M 942/80

942. Pacific Scientific. Turvavyön lukon tarkastus

Koskee: Kaikkia niitä ilma-aluksia, joihin on asennettu Pacific Scientificin pyöreitä turvavyön lukkoja.

Viite: FAA AD 80-01-05.

Kuva 1

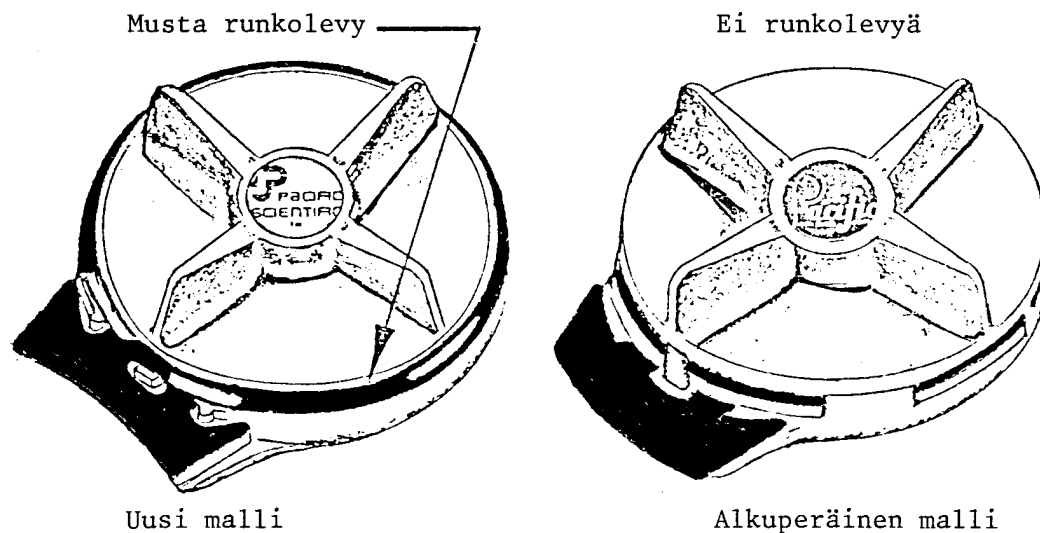
Tarkasta 31.12.1980 mennessä, onko Pacific Scientificin valmistaman turvavyön lukon rungolla kuvan 1 mukainen musta levy. Mikäli levyä ei ole, niin vaihda lukko sellaiseen, jossa se on tai vaihda turvavyö muuhun hyväksytyyn vyöhön ennen lentotoiminnan jatkamista.
